第 40 回宮崎海岸市民談義所 議事要旨

日時：平成 30 年 7 月 27 日(金) 19:00～21:00

～対策の評価について～

図1 談義時に市民と確認した図面(一部拡大)

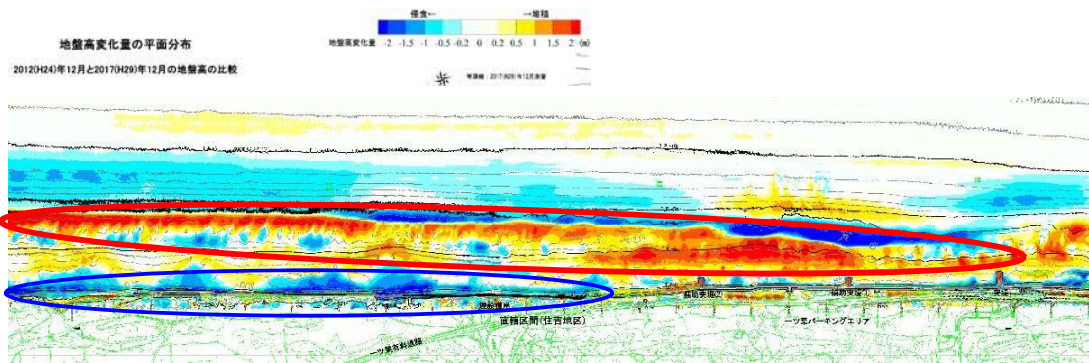
- ・サンドバックにより侵食は抑えられてきており、養浜をどんどん実施する段階ということだが、動物園東は大炊田に比べて養浜効果があがっていないのではないか。

- ・市民談義所も本日で第40回にもなり時間も経っているが、未だに砂がついていないのは問題があるからではないか。砂がどこにいつているかわからないのではないのか。

一方で、これまでの事業効果が目で見てわかるように沖合まで含めた地盤高変化図を用意した。赤いところ(堆積範囲：図 1 ○参照)が平成 24 年から地形が上がり浅くなっているところで、特に沖側で土砂が回復していることが分かる。この赤い範囲が陸側に寄ってくると砂浜が目に見えて回復する段階になると考えている。

- ・指摘のとおり、地盤高変化図の青い範囲(侵食範囲、図1 ○参照)は侵食を受け砂が付きにくい箇所である。まずはここを守るために埋設護岸を設置した。今後は補助突堤や養浜、サンドバックパス、サンドバイパスなどで工夫しながら徐々に砂浜の回復をはかりたいと考えている。

- ・そういった意見にも答えるために地盤高変化図(図1)を用意した。突堤・補助突堤がある住吉地区で比較的、砂が付いてきている状況が確認できる。海の中であり目には見えていないが、今後、その効果が見えてくるようになると考えている。
